[ID_VIP: 8509] Procedura di Valutazione di Impatto Ambientale “Progetto per la centrale eolica offshore ‘Rimini’ della potenza complessiva di 330 MW antistante la costa tra Rimini (RN) e Cattolica (RN)”.

Trasmissione Riscontri ai pareri, osservazioni e contributi istruttori pervenuti in fase di consultazione pubblica avviata il 10/10/2022 e formalmente conclusa il 09/11/2022

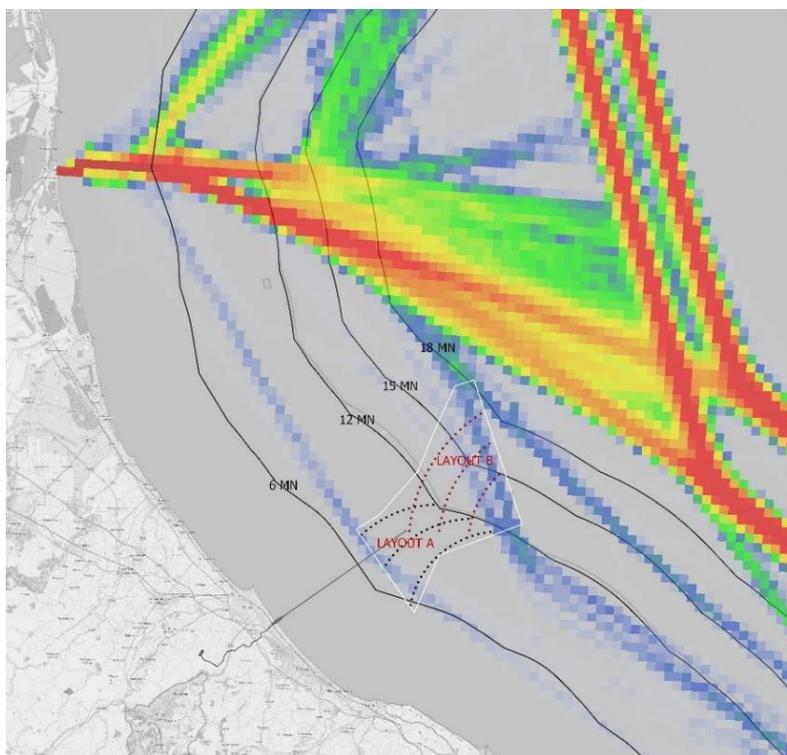
Nel parere trasmesso lo scorso 17 novembre per la fase di Consultazione Pubblica relativa al progetto in esame l'Ufficio VIA regionale scrive:

Al fine di chiarire graficamente quanto scritto sopra, riportiamo di seguito l'inquadramento del progetto nell'ambito delle previsioni del Piano di Gestione dello Spazio Marittimo.

Planimetria del Layout B in relazione alle miglia nautiche dalla costa.

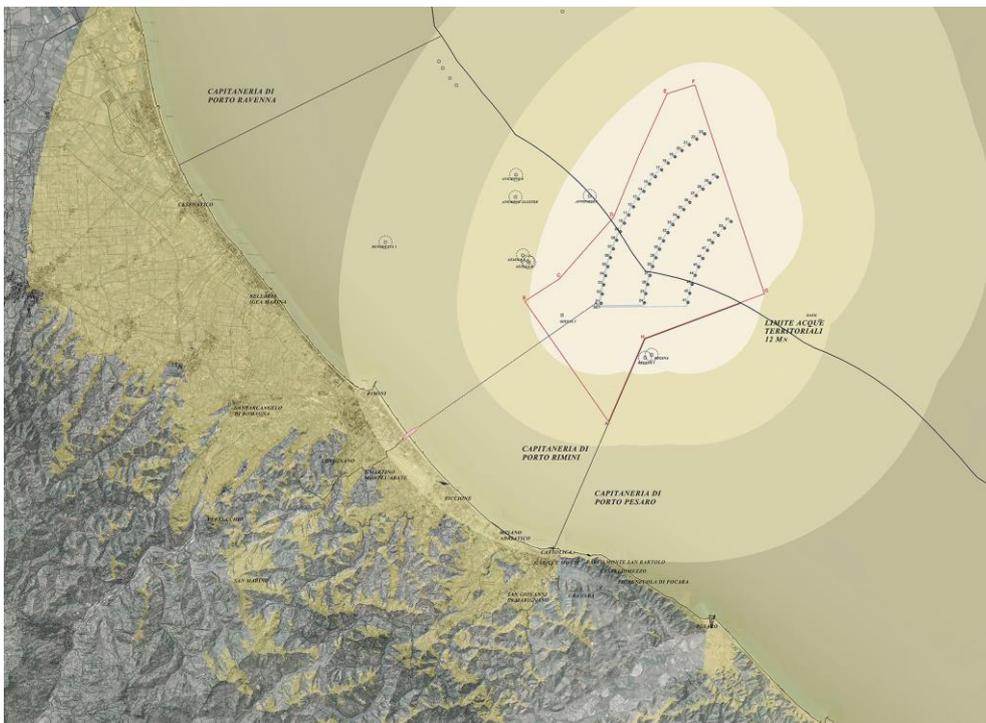
Tuttavia, rimarcando che nel Layout B attuale la distanza minima da Rimini è di circa 18,5 km (10 Mn) e fermo restando che l'ambito spaziale in cui agire deve rientrare all'interno dell'involucro progettuale definito, Energia Wind 2020 si impegna a verificare la fattibilità tecnico-economico-ambientale di modifiche non sostanziali che potrebbero mitigare ulteriormente la visibilità dell'impianto aumentando per quanto possibile le distanze dalla costa e posizionare il maggior numero degli aerogeneratori oltre le 12 Mn, senza tuttavia modificare il concept dell'impianto che prevede la disposizione su 3 archi e non a cluster al fine di garantire la navigazione, l'attraversamento e la coesistenza con altri usi e la minima occupazione di campo visivo dalla costa.

Ribadiamo ancora che il Layout B è stato volontariamente predisposto dalla scrivente proprio per mitigare l'impatto visivo degli aerogeneratori dalla costa e per rispondere concretamente a osservazioni trasmesse nell'ambito del procedimento di Concessione Demaniale (fase in ogni caso conclusa positivamente).

- ✓ 1 turbina tra 9,5 e 10 Mn
- ✓ 5 turbine tra 10 e 11 Mn
- ✓ 9 turbine tra 11 e 12 Mn
- ✓ 36 turbine tra 12 e 17,5 Mn

Sovrapposizione tra il progetto di Agnes del procedimento di Concessione Demaniale e il Layout A (in nero) e B (in rosso) di Energia Wind 2020.

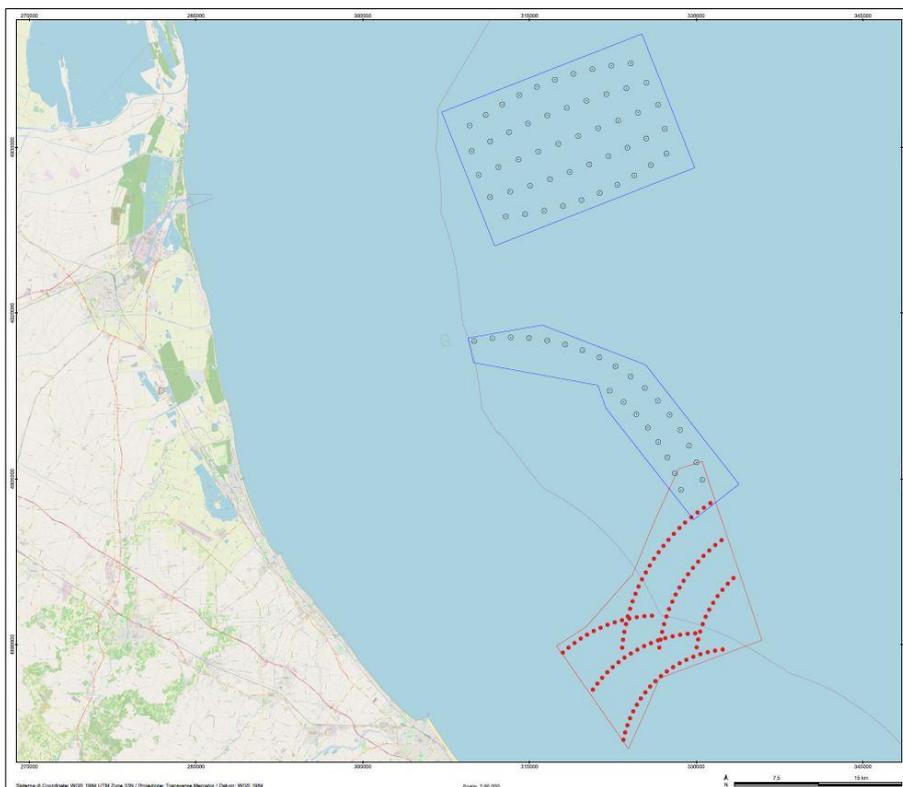
Si nota a tal riguardo una differenza tra quanto riportato nella descrizione e nei disegni agli atti (riportati di seguito) e l'allegato 1 dell'osservazione di AGNES srl, in cui appare evidente che gli aerogeneratori siano stati spostati ancora di più verso sud est e che il secondo arco abbia 8 turbine invece che 7.

Planimetria del Layout B in relazione alle miglia nautiche dalla costa.

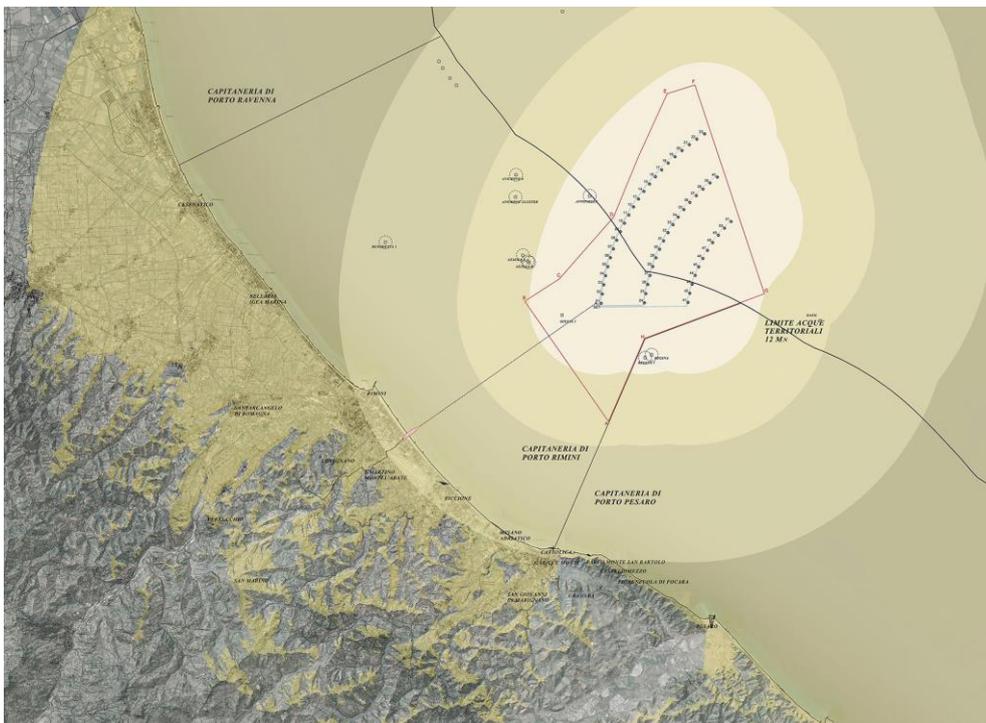
Non ha dunque ritenuto valide le scelte operate da Energia Wind 2020, e le attenzioni progettuali messe in campo sono state considerate foriere di scenari positivi, tanto che nella premessa il Senatore conclude che:

Richiamiamo ancora che il Layout B è stato volontariamente predisposto dalla scrivente proprio per mitigare l'impatto visivo degli aerogeneratori dalla costa e per rispondere concretamente a osservazioni trasmesse nell'ambito del procedimento di Concessione Demaniale.

- ✓ 1 turbina tra 9,5 e 10 Mn
- ✓ 5 turbine tra 10 e 11 Mn
- ✓ 9 turbine tra 11 e 12 Mn
- ✓ 36 turbine tra 12 e 17,5 Mn

Sovrapposizione del progetto (in ambedue le configurazioni) con la zonizzazione del PGSM "Adriatico", in giallo l'area destinata ad uso prioritario giacimenti sabbie (<https://www.sid.mit.gov.it/>).

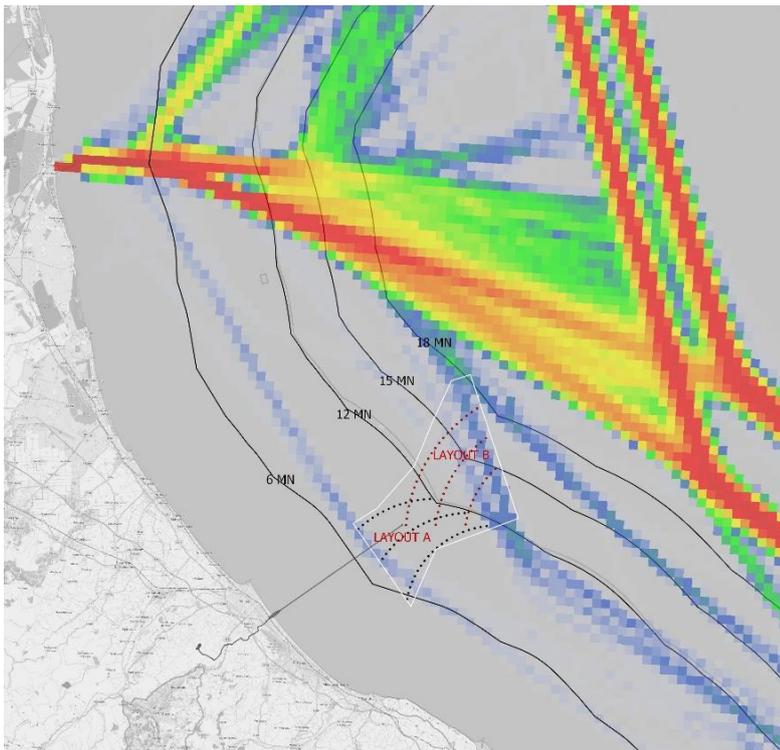
La coerenza della posizione di ambedue i layout è stata verificata dal Parere al presente progetto, trasmesso dalla Regione Emilia-Romagna in data 17 novembre 2022.

Tale limite va confermato e non è modificabile in quanto, come verificato anche dalla Regione Emilia-Romagna, è motivato dalla scelta di:

Rimanendo all'interno dell'involucro progettuale definito, EnergiaWind2020 si impegna comunque a verificare la fattibilità tecnico-economico-ambientale di modifiche non sostanziali che potrebbero mitigare ulteriormente la visibilità dell'impianto aumentando per quanto possibile le distanze dalla costa, senza tuttavia modificare il concept dell'impianto che prevede la disposizione su 3 archi e non a cluster al fine di garantire la navigazione, l'attraversamento e la coesistenza con altri usi e la minima occupazione di campo visivo dalla costa.

Sovrapposizione del progetto (in ambedue le configurazioni) con la zonizzazione del PGSM "Adriatico", in giallo l'area destinata ad uso prioritario giacimenti sabbie (<https://www.sid.mit.gov.it/>).

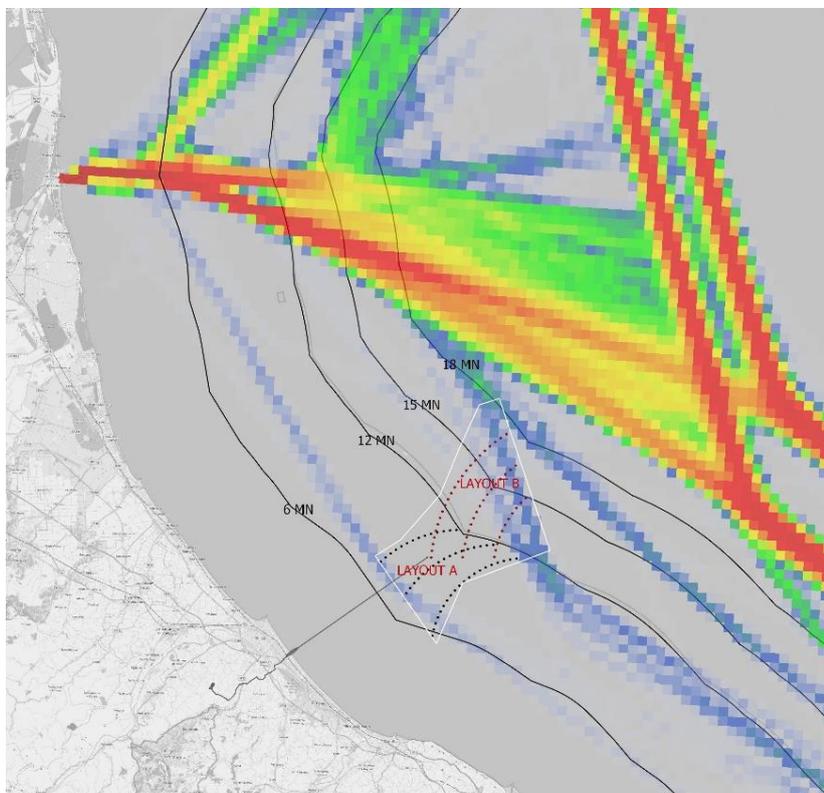
In merito ad eventuali ulteriori spostamenti richiesti dal Comune di Rimini, si argomenterà a seguire.

Il limite di estensione verso il largo dell'involucro progettuale individuato per lo studio delle alternative va dunque confermato e non è modificabile in quanto è motivato dalla scelta di:

Al fine di chiarire graficamente quanto scritto sopra, riportiamo di seguito l'inquadramento del progetto nell'ambito delle previsioni del Piano di Gestione dello Spazio Marittimo.

Planimetria del Layout B in relazione alle miglia nautiche dalla costa

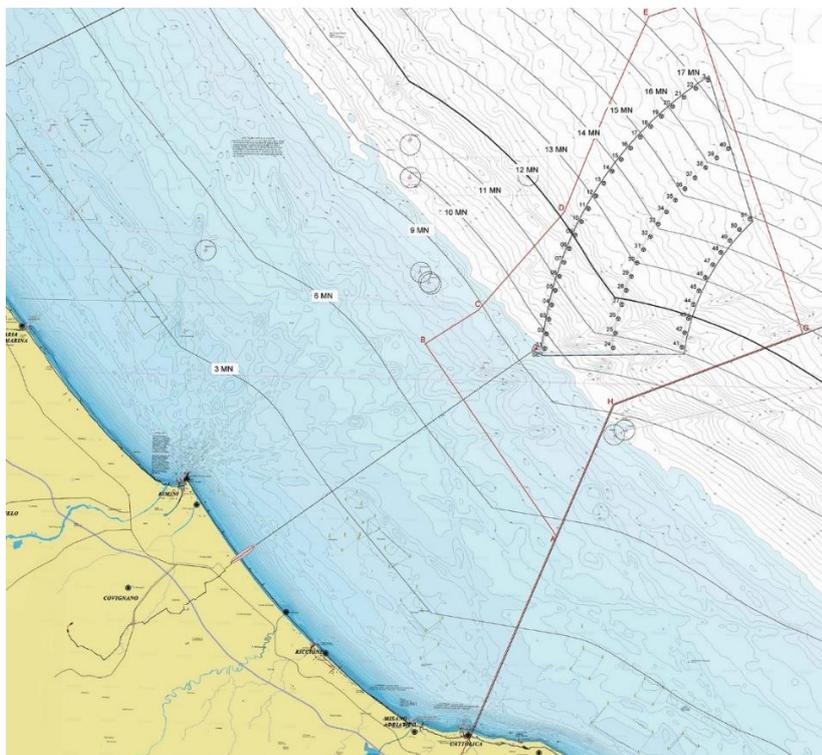
Tanto premesso, per quanto riguarda la richiesta avanzata dal Comune di Rimini di operare un ulteriore allontanamento dalla costa del Layout B (preferito al Layout A) al fine di **ridurre del tutto l'impatto visivo**, si considera quanto segue.

Innanzitutto lo stesso Comune di Rimini ammette che il Layout B è stato volontariamente predisposto dalla scrivente proprio per mitigare l'impatto visivo degli aerogeneratori dalla costa e per rispondere concretamente a osservazioni trasmesse nell'ambito del procedimento di Concessione Demaniale.

Tuttavia, rimarcando che nel Layout B attuale la distanza minima da Rimini è di circa 18,5 km (10 Mn) e fermo restando che l'ambito spaziale in cui agire deve rientrare all'interno dell'involucro progettuale definito, Energia Wind 2020 si impegna a verificare la fattibilità tecnico-economico-ambientale di modifiche non sostanziali che potrebbero mitigare ulteriormente la visibilità dell'impianto aumentando per quanto possibile le distanze dalla costa e posizionare il maggior numero degli aerogeneratori oltre le 12 Mn, senza tuttavia modificare il concept dell'impianto che prevede la disposizione su 3 archi e non a cluster al fine di garantire la navigazione, l'attraversamento e la coesistenza con altri usi e la minima occupazione di campo visivo dalla costa.

Sovrapposizione del progetto (in ambedue le configurazioni) con la zonizzazione del PGSM "Adriatico", in giallo l'area destinata ad uso prioritario giacimenti sabbie (<https://www.sid.mit.gov.it/>).

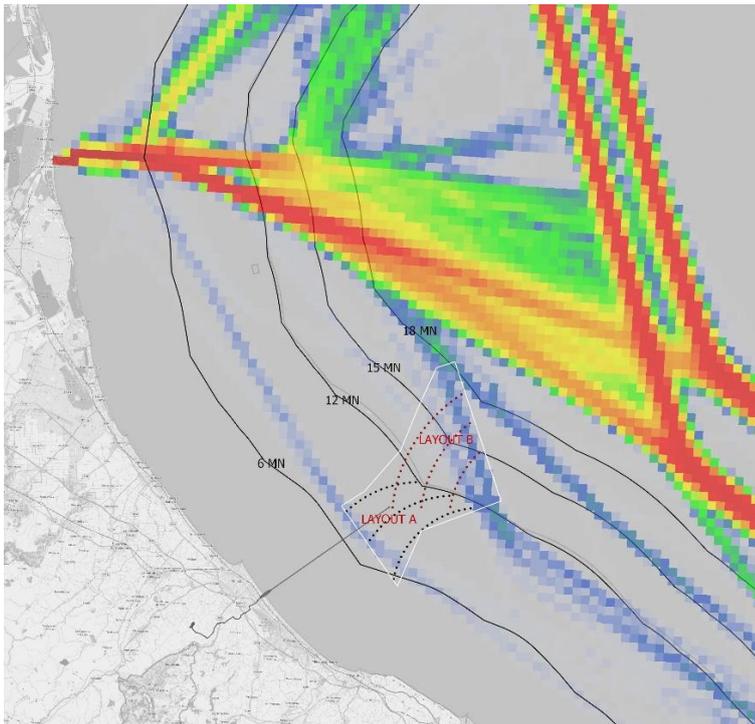
"Si evidenzia che è in conclusione la fase di consultazione del Piano di Gestione dello Spazio Marittimo Italiano – Area marittima "Adriatico", dalla quale emergono generali indicazioni circa i potenziali conflitti tra alcuni usi del mare e i progetti energetici in mare quali gli impianti eolici offshore.

Il limite di estensione verso il largo dell'involucro progettuale individuato per lo studio delle alternative va dunque confermato e non è modificabile in quanto è motivato dalla scelta di:

Al fine di chiarire graficamente quanto scritto sopra, riportiamo di seguito l'inquadramento del progetto nell'ambito delle previsioni del Piano di Gestione dello Spazio Marittimo.

Sovrapposizione del progetto (in ambedue le configurazioni) con la zonizzazione del PGSM "Adriatico", in giallo l'area destinata ad uso prioritario giacimenti sabbie (<https://www.sid.mit.gov.it/>).

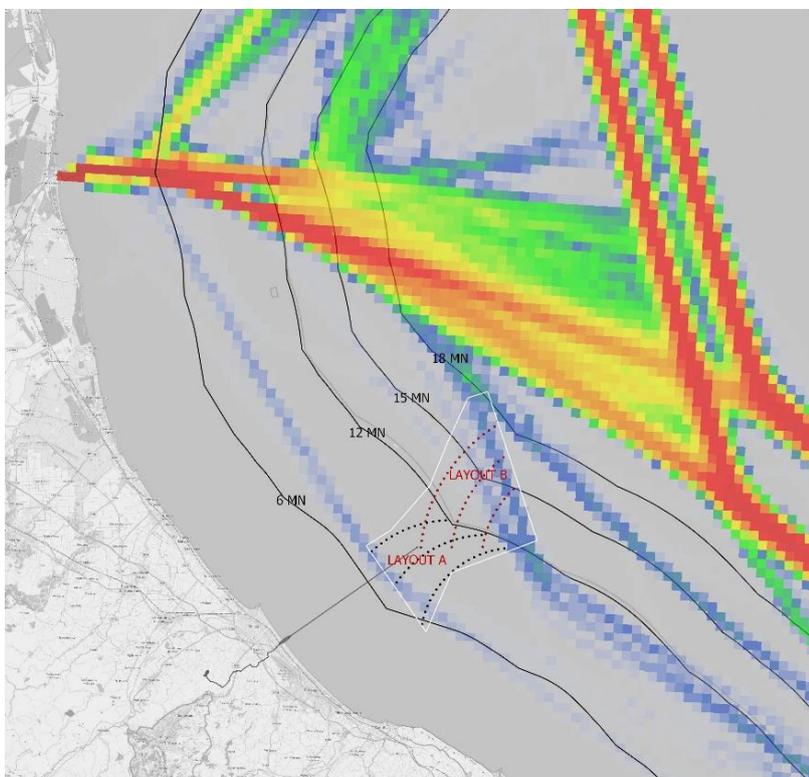
Il Comune di Riccione, consapevole della necessità di lavorare sulle energie rinnovabili soprattutto riguardo al contrasto al cambiamento climatico e ad un utilizzo etico e corretto delle risorse naturali, non intende chiudersi aprioristicamente a progetti che prevedano anche sul proprio territorio e nell'area marina antistante l'installazione di impianti di produzione di energia da fonti rinnovabili. Si deve però rilevare che il progetto in questione mantiene, a nostro avviso, alcuni elementi di criticità che intendiamo qui sottolineare e che andrebbero risolti:

In relazione all'osservazione, specifichiamo che l'area di progetto individuata risulta coerente con il Piano di Gestione dello Spazio Marittimo Italiano Area marittima "Adriatico" in fase di conclusione, con il Contributo della Regione Emilia-Romagna alla pianificazione dell'area marittima «Adriatico» approvato con dgr n. 277 del 01/03/2021, e con tutti gli studi propedeutici realizzati dalla Regione Emilia-Romagna nel corso degli ultimi anni (in particolare Tra la Terra e il Mare e Portodimare).

Le immagini sotto riportate mostrano come la proposta di insediare il progetto oltre le 18 Mn non sia perseguibile.
